**Avis délibéré de la mission régionale d'autorité  
environnementale sur le projet de centrale photovoltaïque  
au sol par Solarhona sur la commune de Porcieu-  
Amblagnieu (38)**

**Avis n° 2023-ARA-AP-1528**

**Avis délibéré le 20 juin 2023**

Figure 1: Situation de la zone de projet et point de raccordement envisagé au réseau électrique national (source : étude d'impact).

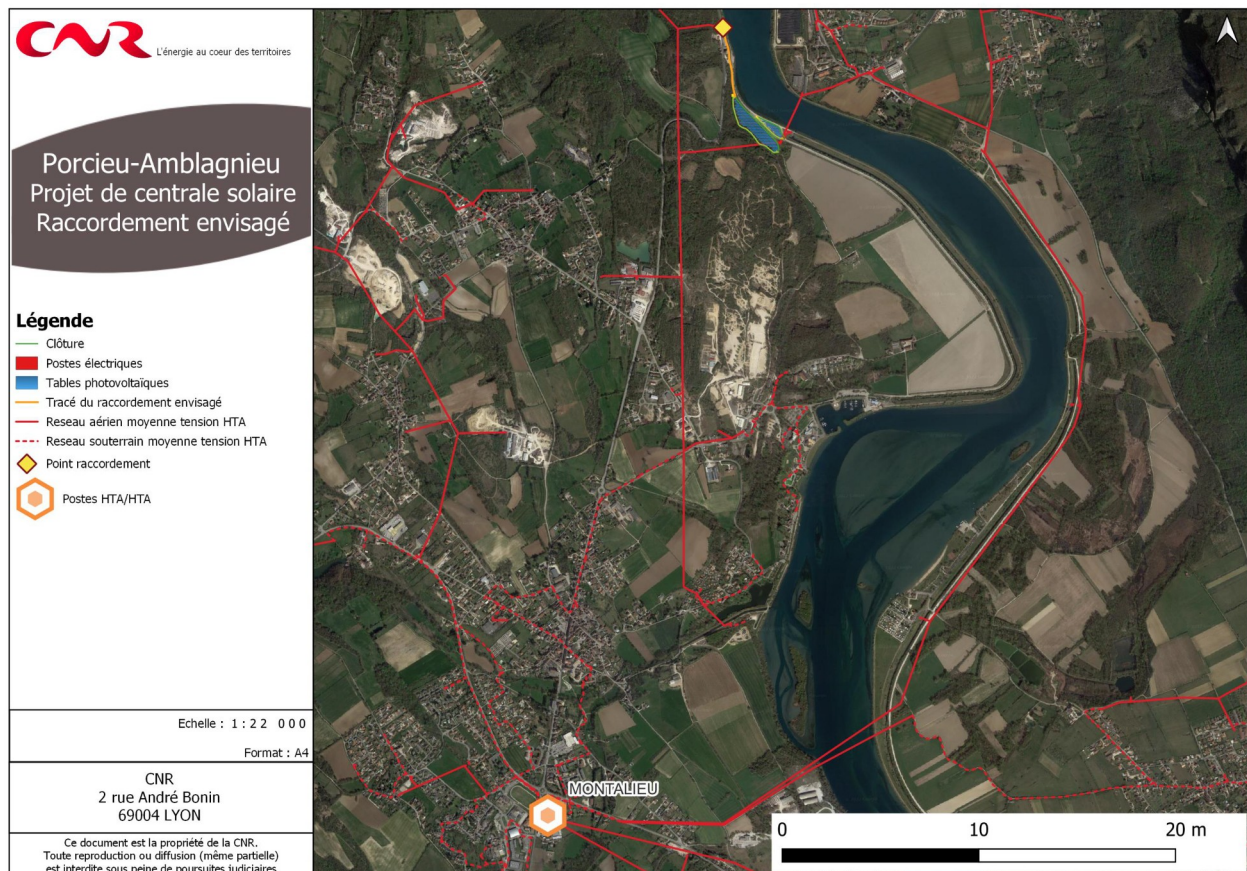
Le raccordement au réseau de distribution électrique est envisagé à environ 340 m (voir figure 1 de l'avis)<sup>2</sup>, via un câble passant dans des tranchées le long des voiries existantes, tranchées, ouvertes et immédiatement rebouchées, avec un lit de sable en fond.

**L'Autorité environnementale recommande de préciser les caractéristiques du projet (production, modalités d'ancrage, raccordement au réseau électrique national) dans les meilleurs délais.**
